志賀原子力発電所2号炉 敷地周辺の地質・地質構造について

敷地周辺(陸域)の断層の評価

2025年11月21日
北陸電力株式会社

図1 富来川南岸断層周辺のInSAR解析(2.5次元解析)結果
(準上下方向、広域変位成分除外なし、断層加筆)
【2024年1月—2023年12月】

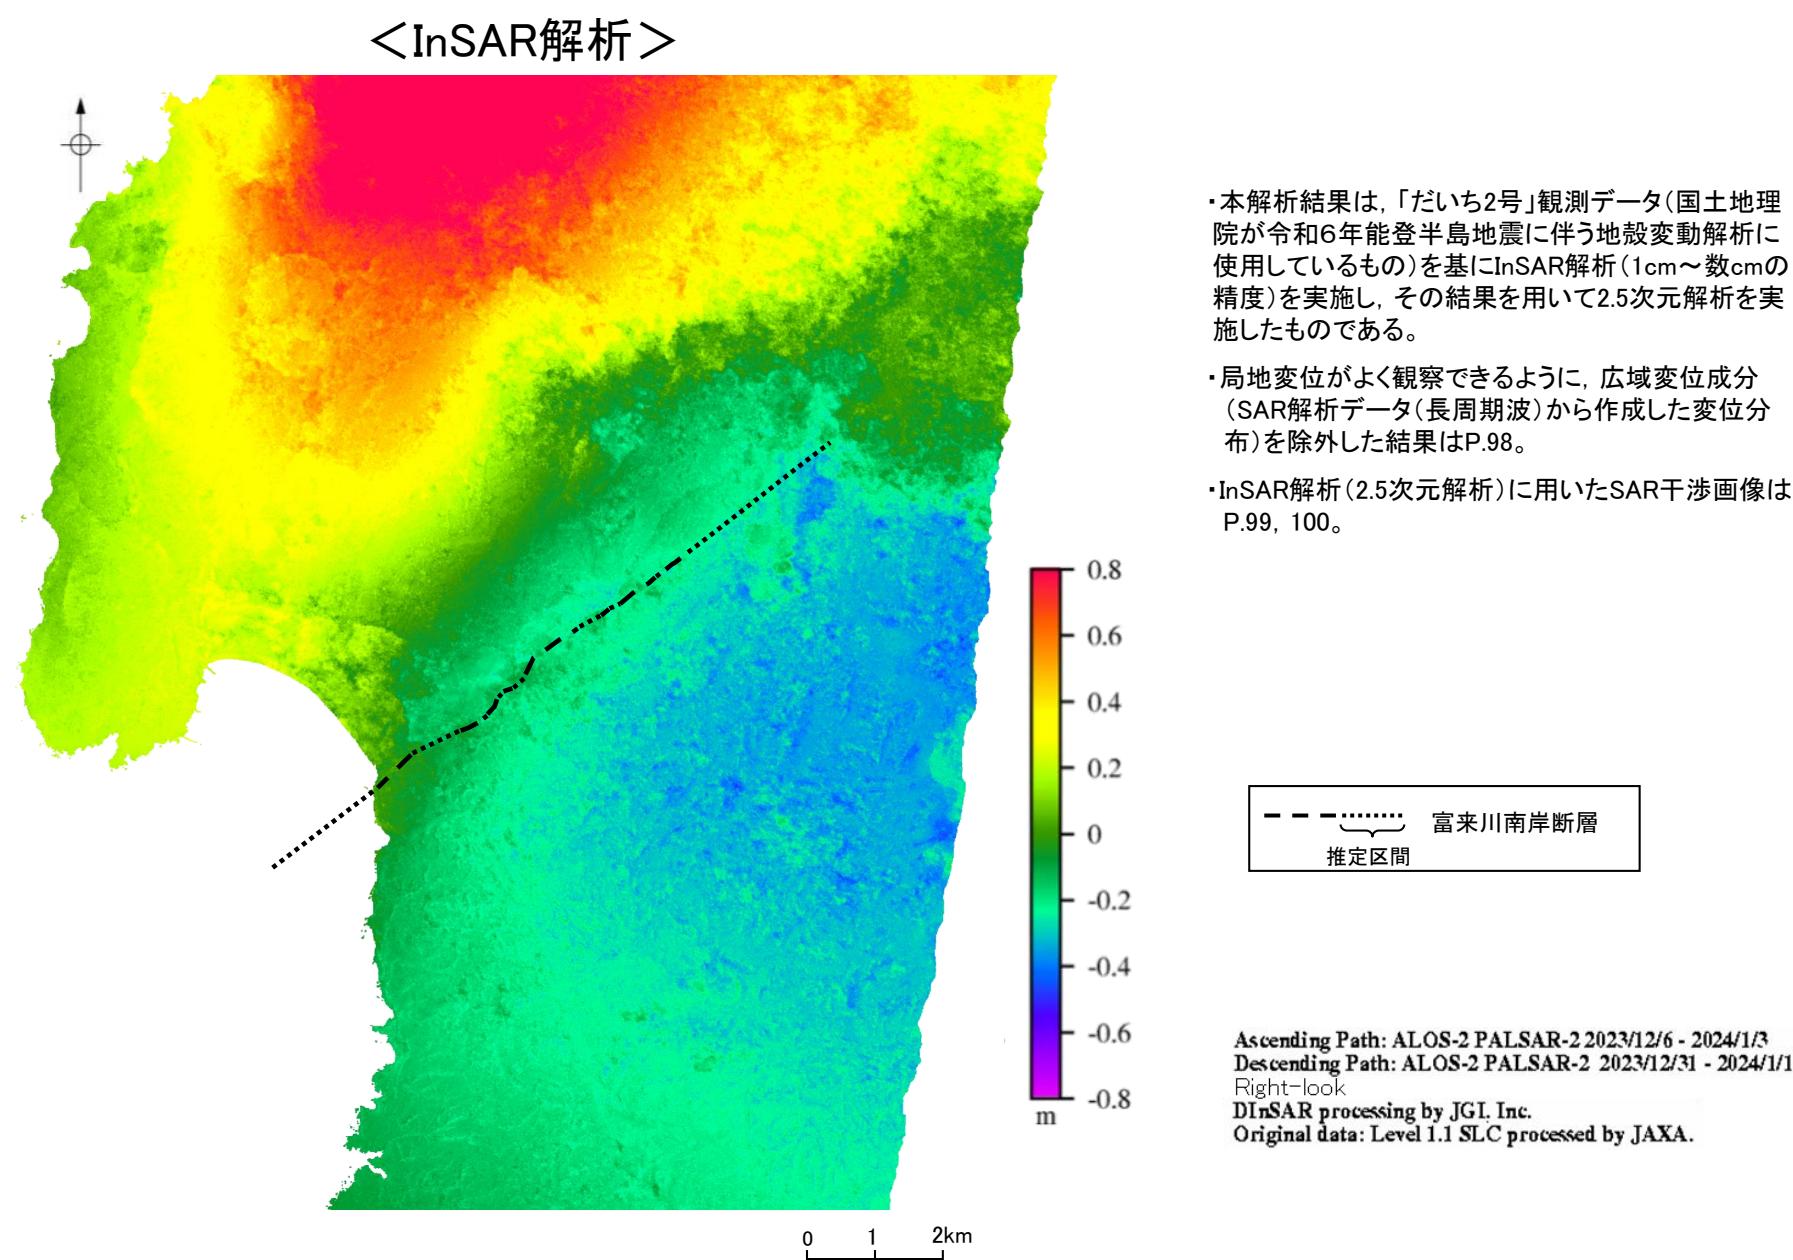
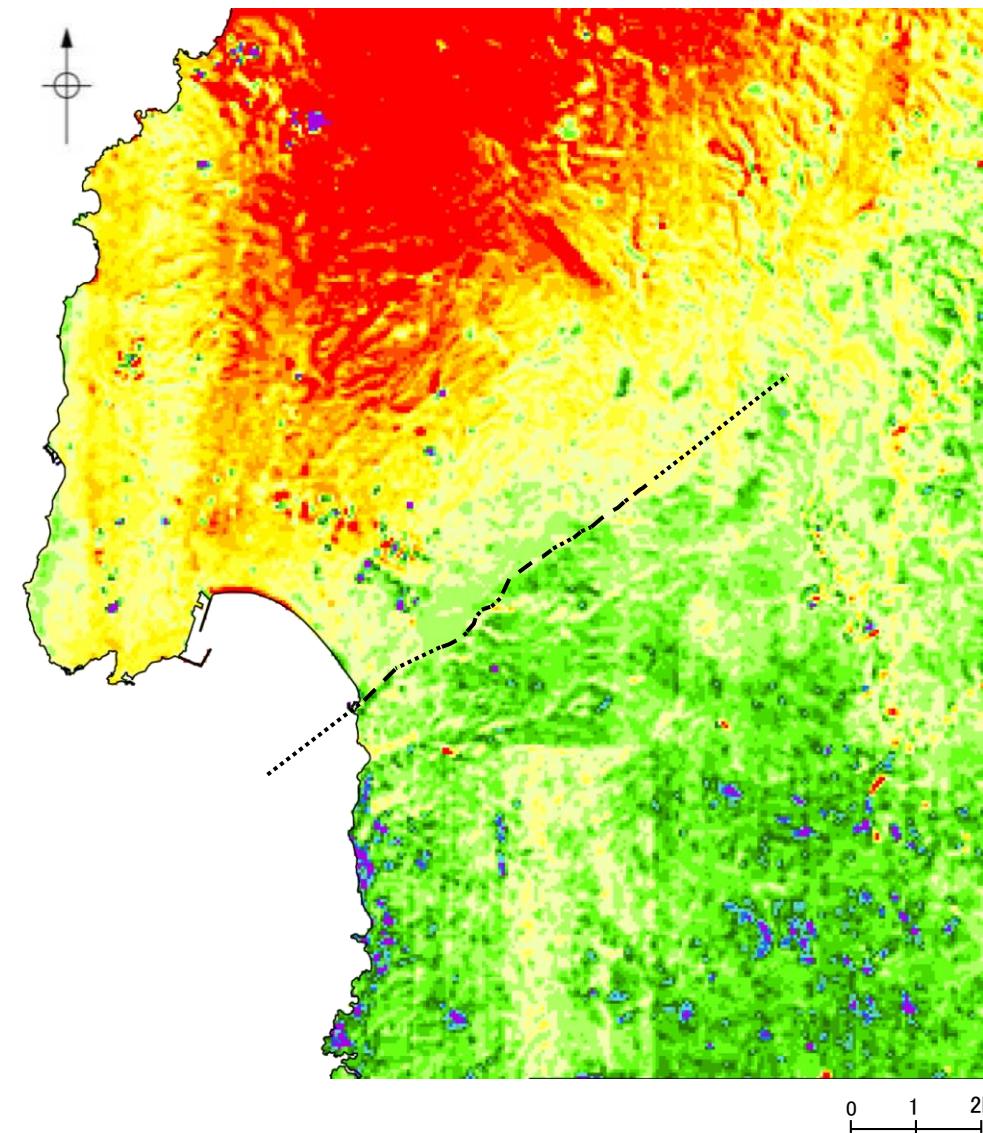
コメントNo.76

富来川南岸断層周辺の地震前後の上下方向の変位状況について、敷地内と同様に事業者としての詳細なInSAR解析結果を示して説明すること。

- 富来川南岸断層周辺の陸域において、地震による上下方向の変位※の発生状況について、広域的かつ面的に確認するため、InSAR解析(2.5次元解析)を実施した。
- InSAR解析の結果、富来川南岸断層を挟んで系統的に南東側が隆起する傾向は認められない(図1)。
- また、航空レーザ計測(陸域)により得られた地震時の隆起量分布図でも同様の傾向を示している(次頁 図2)。
- よって、富来川南岸断層(南東傾斜の逆断層)の活動を示唆する変位は認められない。

図2 富来川南岸断層周辺の地震時の隆起量分布図
(上下方向、広域変位成分除外なし、断層加筆)
【2024年-2007年】

地表変状の詳細現地確認範囲 全体図

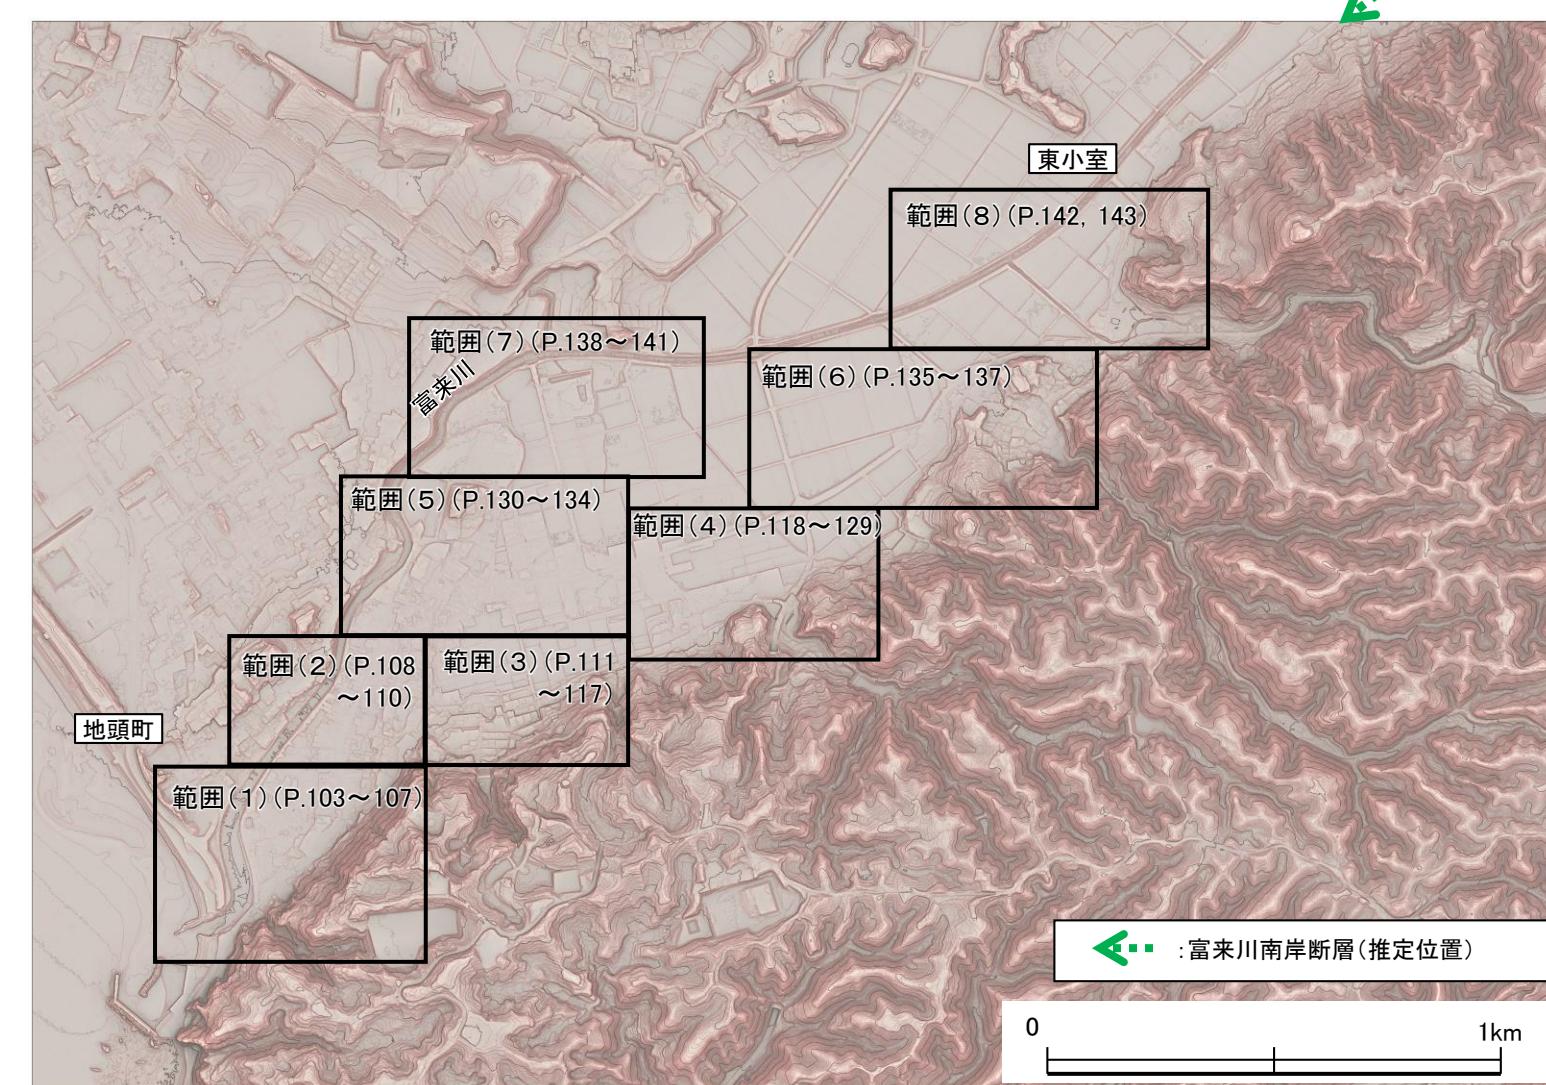
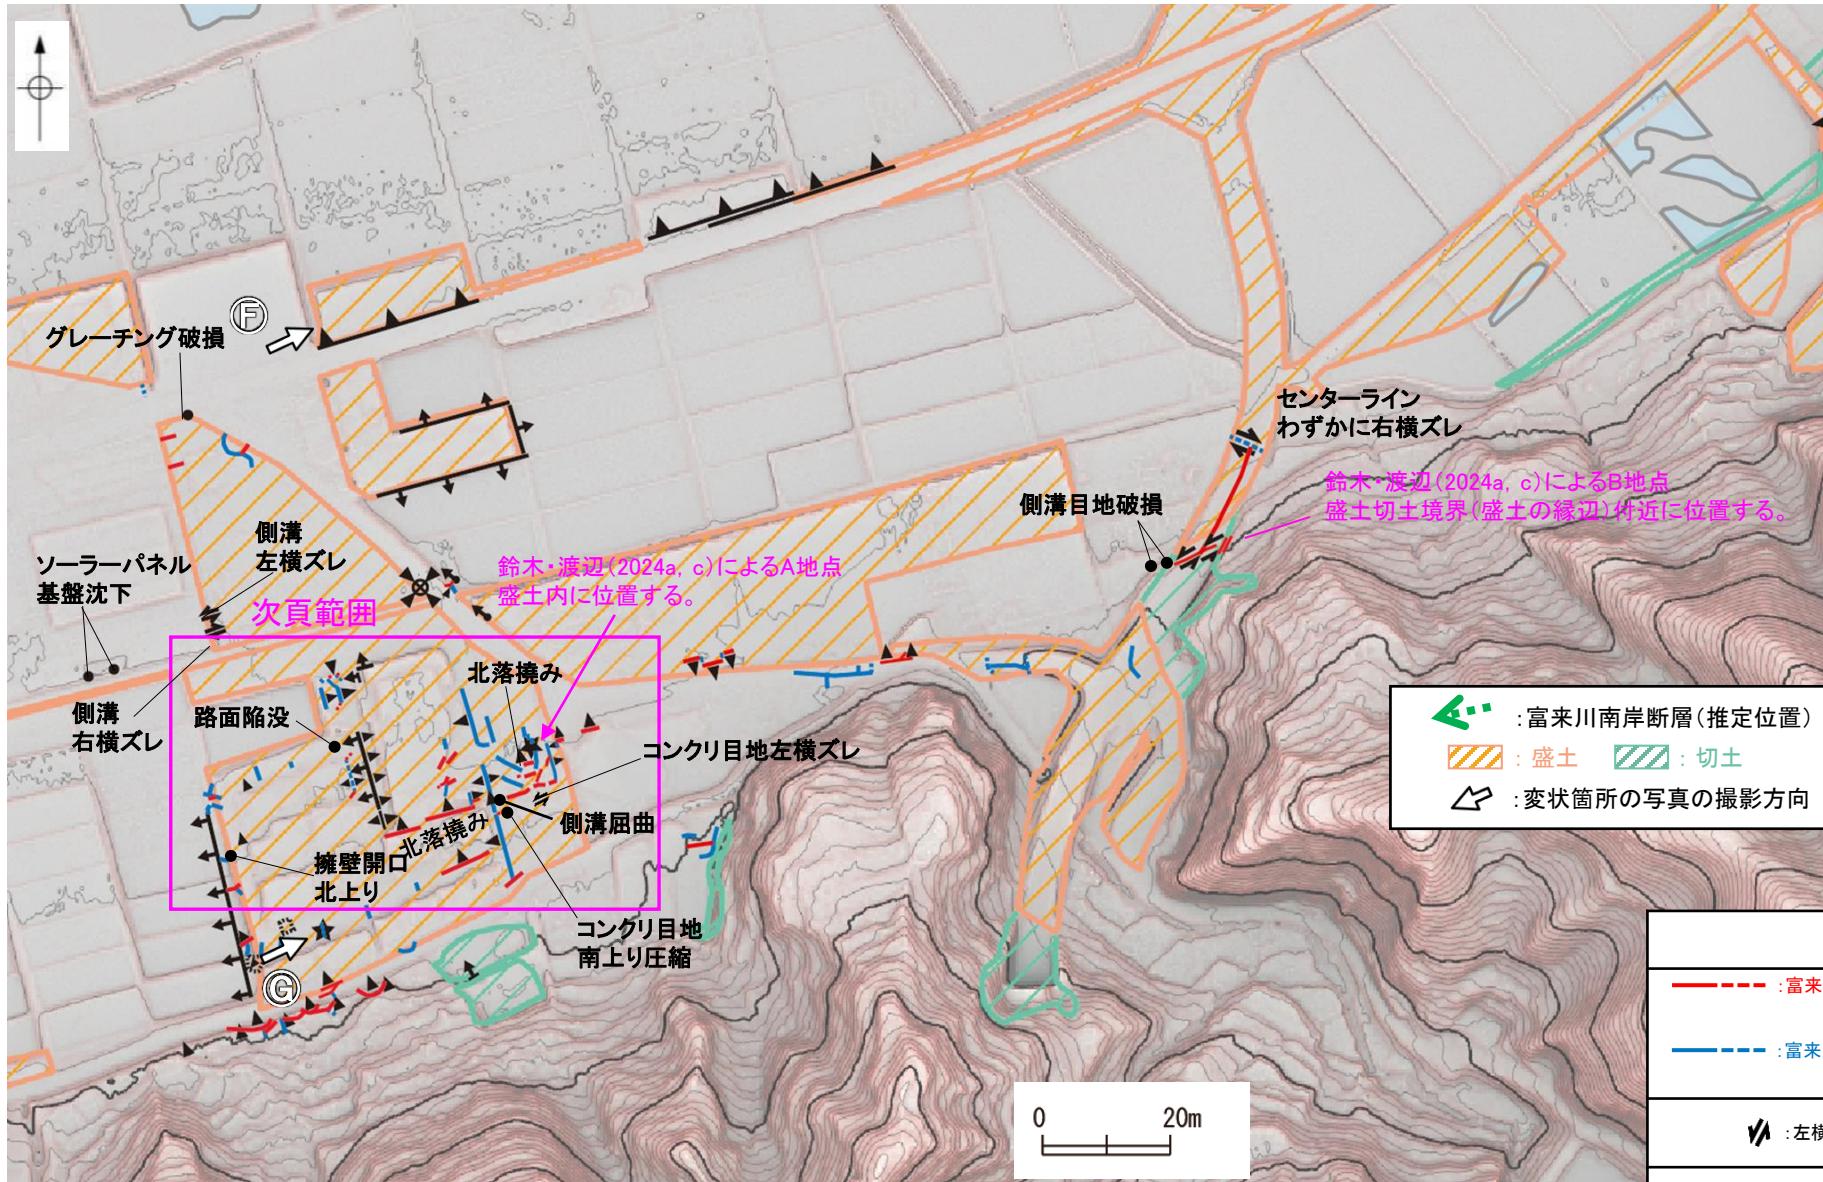
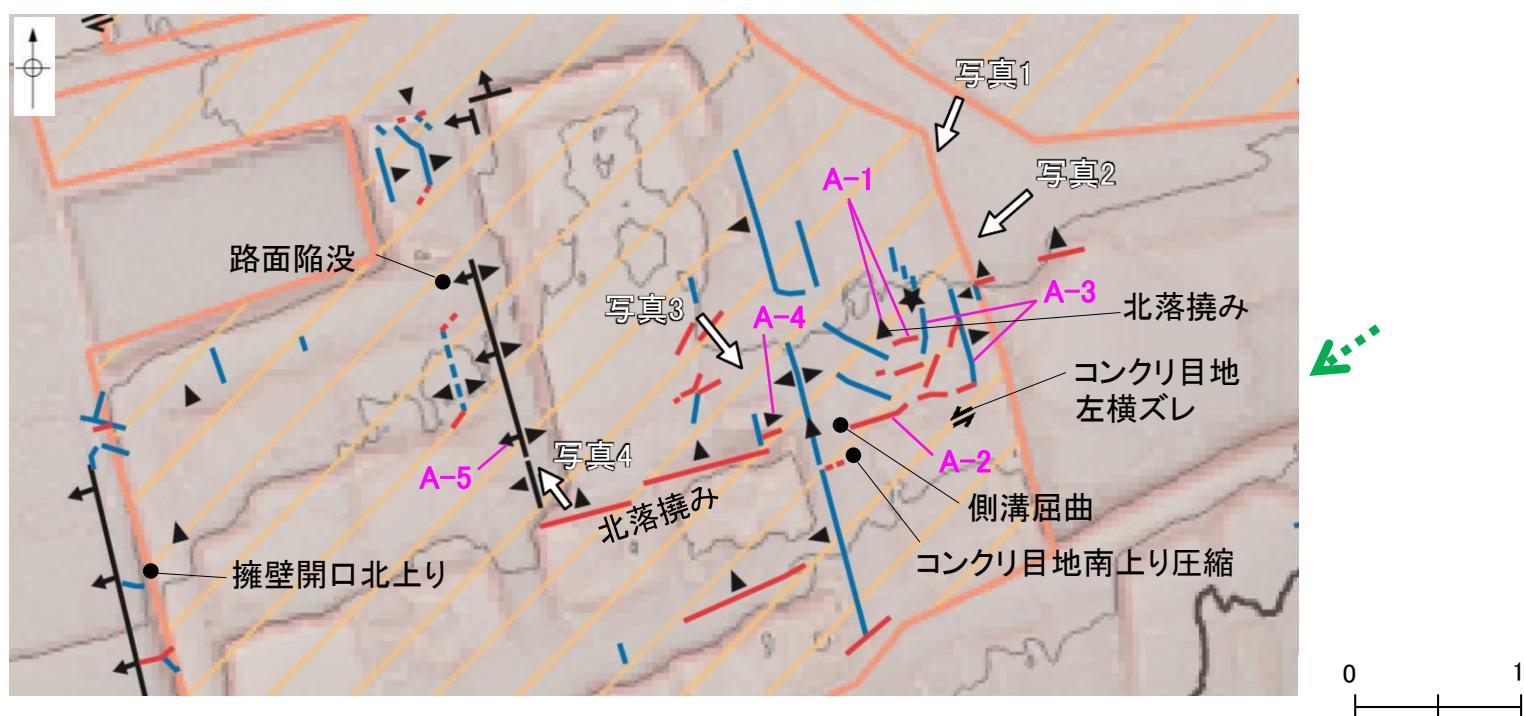
コメントNo.75

富来川南岸断層に沿って認められる地表変状について、その成因が明確になっていないことから、引き続き知見の収集を行い、説明すること。

- 富来川南岸断層周辺の陸域において、地震により出現した地表変状の詳細な分布について、人工改変の位置情報を踏まえた上で確認するため、地表変状の詳細現地確認及び人工改変位置の確認を実施した。また、鈴木・渡辺(2024a, c)が報告したA地点周辺の地下浅部において、断層構造(地表変状の地下の地層の変位・変形、せん断面)の有無を確認するため、反射法地震探査・ボーリング調査を実施した。
- 調査の結果(調査結果を下表に示す)、地表変状は富来川南岸断層沿いだけでなく富来川沿い等の広範囲に認められること、走向・変位センスが一様でないこと、連続性に乏しいことから、これらの地表変状は系統的でなく、全体として断層の活動を示唆するものではない。また、地表変状の地下の地層に変位・変形及びせん断面は認められないことから、地表変状の成因は富来川南岸断層の活動によるものではないと判断した。
- 上記に加え、これらの地表変状については、人工改変(盛土)の位置情報等を踏まえると、地盤の液状化に伴う側方流動を示唆する特徴が多く認められることから、地表変状の成因は主に地盤の液状化に伴う側方流動によるものと判断した。

- その結果、地表変状は、鈴木・渡辺(2024a, c)が報告した地点を含め、富来川南岸断層沿いに多数認められるが、以下に示すとおり、富来川南岸断層沿いだけでなく富来川沿い等の広範囲に認められること、走向・変位センスが一様でないこと、連続性に乏しいことから、これらの地表変状は系統的でなく、全体として断層の活動を示唆するものではない。

- 鈴木・渡辺(2024a, c)が報告した地点を含め、富来川南岸断層沿いに地表変状が多数認められるが、以下に示すとおり、富来川南岸断層沿いだけでなく広範囲に認められること、走向・変位センスが一様でないこと、連續性に乏しいことから、これらの地表変状は系統的でなく、全体として断層の活動を示唆するものではない。
- 鈴木・渡辺(2024a, c)が報告したA地点・B地点の変状は、盛土内や盛土切土境界付近に位置する(A地点では5箇所の変状が示されており、詳細は次頁に示す)。
